**AVIS RELATIF À LA PROTECTION
CONTRE LES EVENTUELS EFFETS NOCIFS ET NUISANCES
PROVOQUÉS PAR LES RAYONNEMENTS NON IONISANTS
GÉNÉRÉS PAR DES ANTENNES ÉMETTRICES STATIONNAIRES**

Commune : JALHAY - Exploitant : TELENET GROUP

Référence exploitant : LG6242A

Rapport n° 332 / 2025

Figure 1 : Vue en plan des lieux de séjour et des points de contrôle

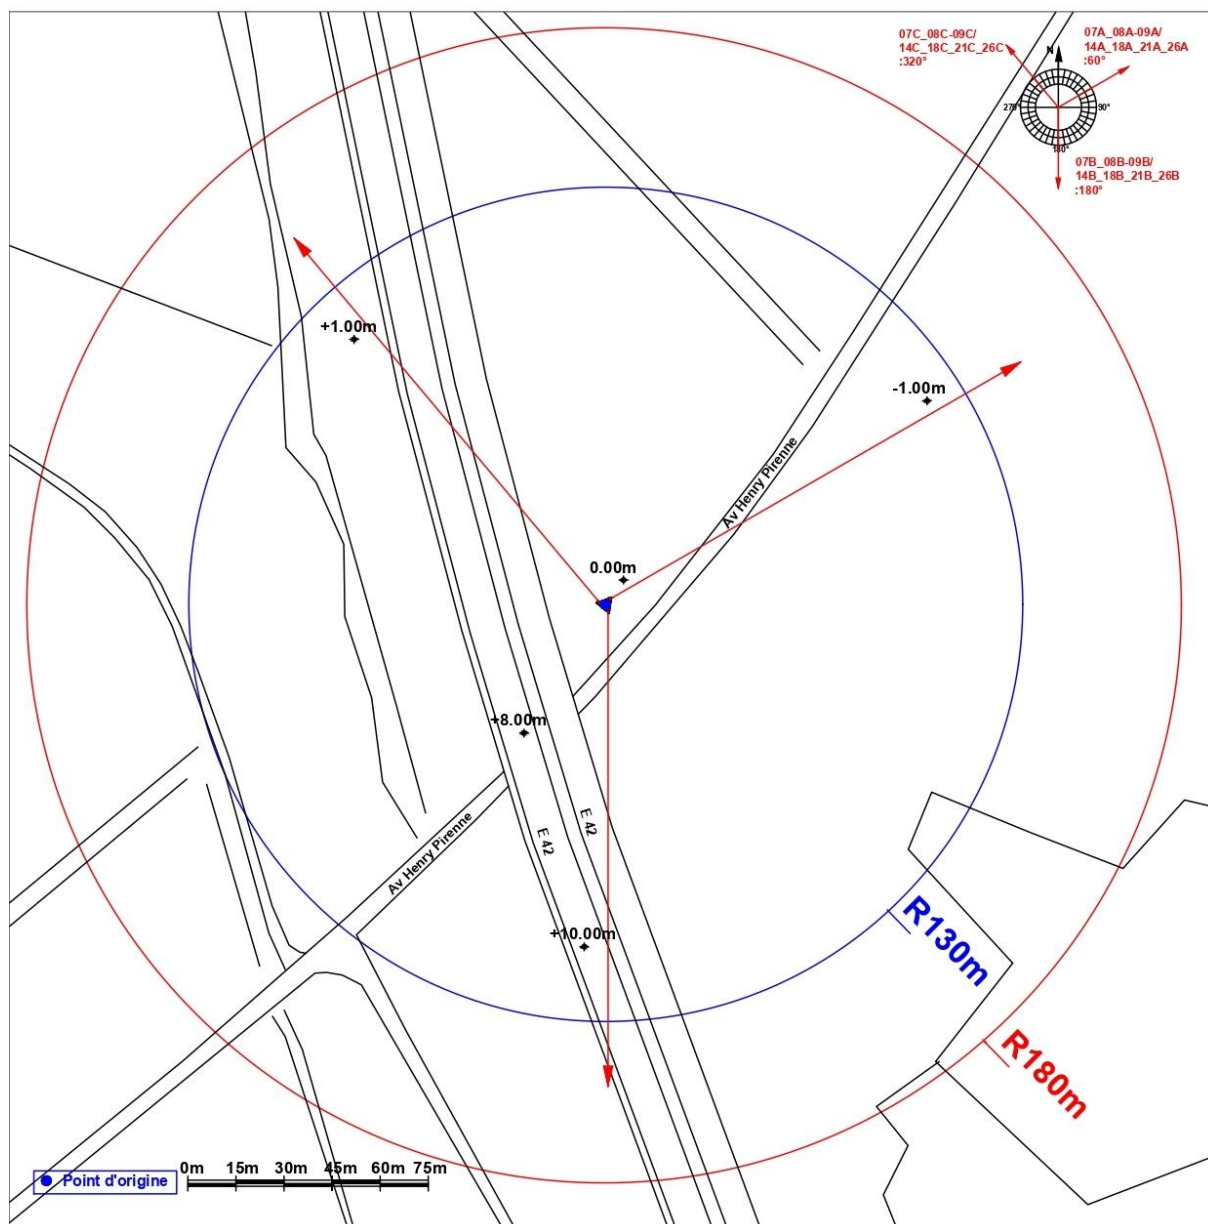
N° point de contrôle	LS	Atténuation (dB)	Indice d'exposition relatif à la limite par installation IE_i
Aucun lieu de séjour ne se trouve dans la zone où la limite d'immission pourrait être atteinte

En ce qui concerne les antennes de l'installation mentionnées dans le tableau 1, la distance maximale à laquelle la limite pourrait être atteinte, à l'extérieur, est égale à 127,3 m. S'il n'y a pas de LS à une distance inférieure, les antennes respectent forcément la limite d'immission.

Dans le cas des LS situés à l'intérieur des bâtiments, une atténuation d'obstacle est prise en compte et il en résulte que la distance maximale à laquelle la limite pourrait être atteinte se réduit à 90,2 m.

Figure 2 : Vue en plan des installations d'antennes dans un rayon de 300 mètres autour de l'installation faisant l'objet de la demande d'avis

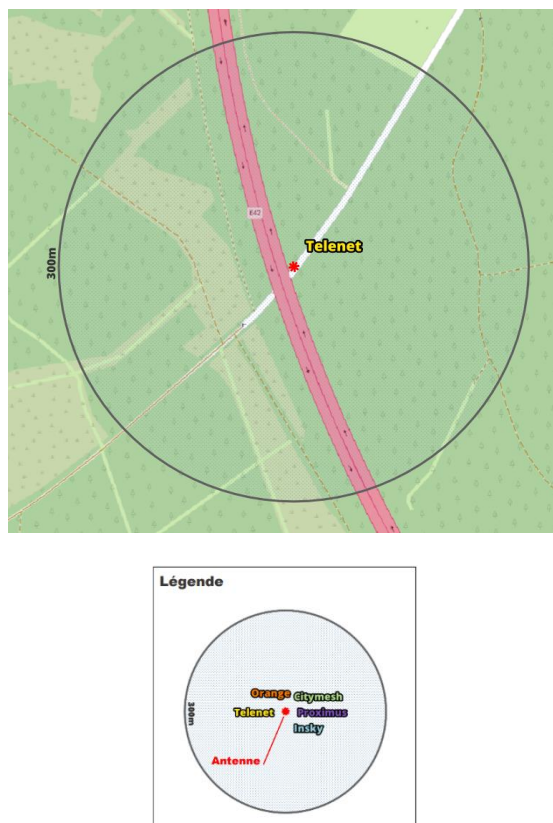
Compte tenu des considérations ci-dessus, il apparaît que l'intensité du rayonnement électromagnétique généré, dans les lieux de séjour situés dans un rayon de 300 mètres autour de l'installation référencée dans le paragraphe 2, par l'ensemble des antennes émettrices stationnaires de l'ensemble des exploitants du même site d'antennes émettrices stationnaires respecte la limite fixée à l'article 4, § 2 du décret.
